Laboratorio Nacional de Materiales y Modelos Estructurales (LanammeUCR)

Informe: EIC-Lanamme-INF-0643-2024

ANÁLISIS DE LOS ESTUDIOS PRELIMINARES, LA GESTIÓN DE LA CALIDAD DE LOS MATERIALES, DEL PROCESO CONSTRUCTIVO Y DESEMPEÑO DEL PROYECTO DISEÑO Y CONSTRUCCIÓN DEL PASO A DESNIVEL EN EL CRUCE “LA GALERA” RUTAS NACIONALES 2 Y 251. LICITACIÓN PÚBLICA NO. 2019-LN-000014-0006000001

Análisis de los estudios preliminares, gestión de la calidad del proceso constructivo y desempeño del proyecto de Diseño y Construcción del paso a desnivel en el cruce "La Galera" Rutas Nacionales 2 y 251. Licitación Pública No. 2019-LN-000014-0006000001

Figura 2. Clasificación vehicular utilizada en el informe de diseño de pavimentos

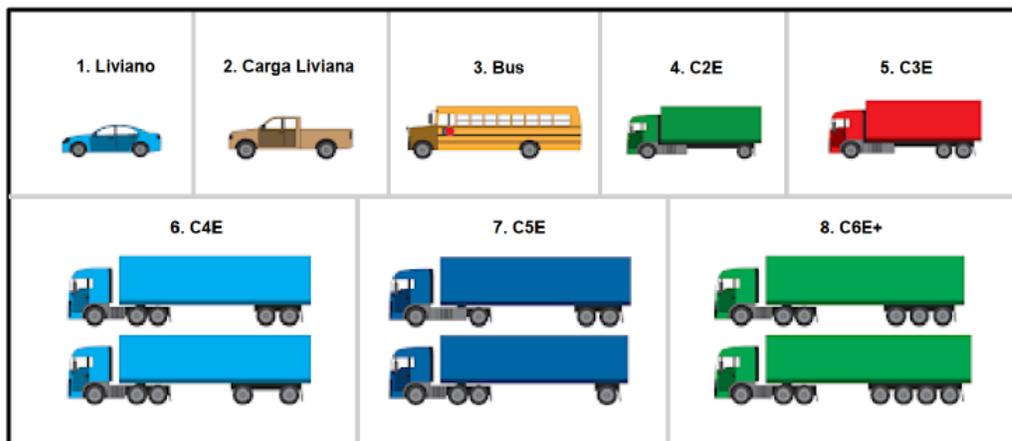
De acuerdo con el apartado 5.2 del informe técnico, los tipos de vehículo responden a la clasificación utilizada por el Ministerio de Obras Públicas y Transportes (MOPT), se ilustra cada uno de ellos en la siguiente figura. Sin embargo, según se especifica en el estudio de tránsito elaborado por INTRACA en 2021, las imágenes de cada tipo de vehículo que se aprecian en la Figura 2 pertenecen a la clasificación utilizada por la Federal Highway Administration (FHWA), realizando la conversión manualmente a la clasificación utilizada por el MOPT. Se debe aclarar que las categorías de vehículos utilizadas no corresponden a la clasificación utilizada en el “Reglamento de Circulación por Carretera con Base en el Peso y las Dimensiones de los Vehículos de Carga. N.º 31363-MOPT”, siendo este el documento oficial que rige a nivel nacional.

Por otra parte, el denominado vehículo C4E tiene 5 ejes y el vehículo C5E tiene 4 ejes, invirtiendo en la clasificación el número de ejes de cada uno de ellos.

Figura 16. Análisis de rango de cumplimiento de parámetros de diseño de mezcla asfáltica 01-1766-2023

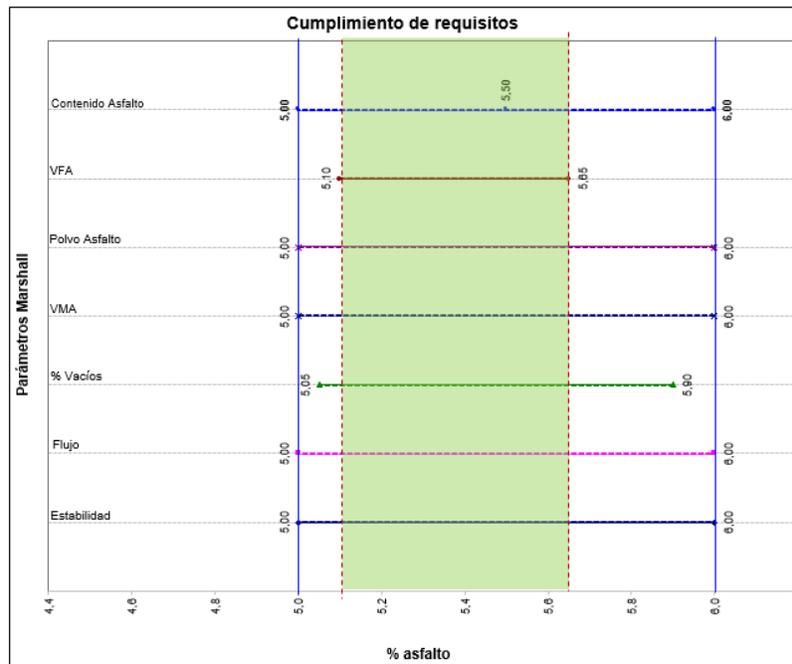
El equipo auditor identificó con los datos presentados en el diseño 01-1766-2023 que el rango de trabajo efectivo para evitar los incumplimientos en la mezcla asfáltica se reduce hasta en un 45% al indicado, ya que como se puede observar en la Figura 16, por debajo del valor de 5,1% y por encima de 5,65% del contenido de asfalto se presentan incumplimientos en el parámetro de VFA.

Figura 24. Condición del proyecto mediante el indicador de fricción superficial GripNumber.

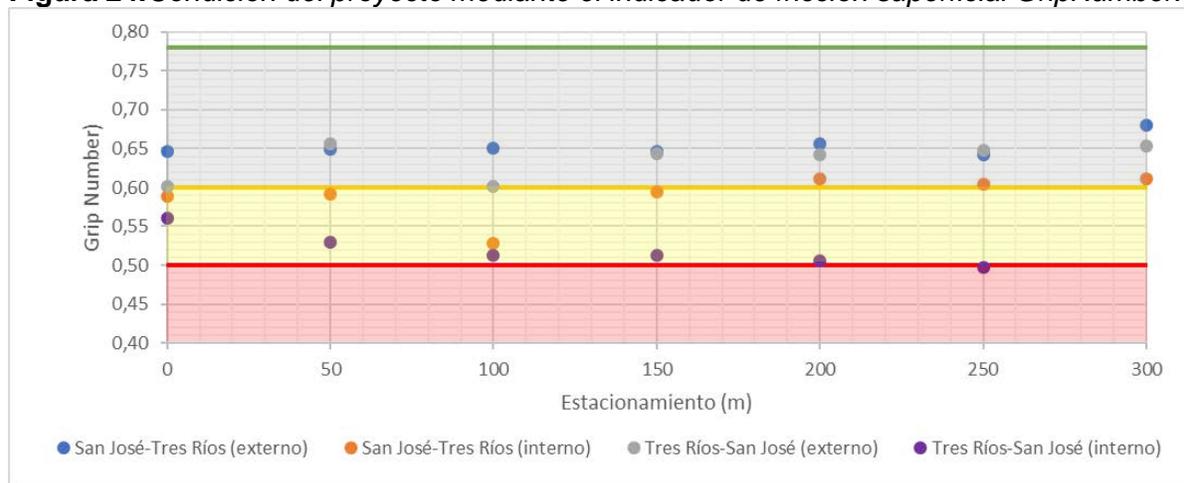
Los tramos con una condición de agarre superficial mala o regular se caracterizan por tener una superficie deslizante y una alta probabilidad de accidentes. Dado lo anterior, es criterio del equipo auditor que una condición de agarre superficial regular o mala no es una condición aceptable para un proyecto de obra nueva. Si bien el parámetro de agarre superficial no es de cumplimiento cartelario, se le debe prestar atención y monitoreo durante la vida útil del proyecto, especialmente por la geometría y sinuosidad de la ruta, de manera que se garantice una superficie segura para el usuario desde el punto de vista de seguridad vial.

Este análisis no es de carácter contractual, no obstante, el equipo auditor consideró importante alertar a la Administración sobre los posibles riesgos de accidentabilidad que existen en el proyecto.
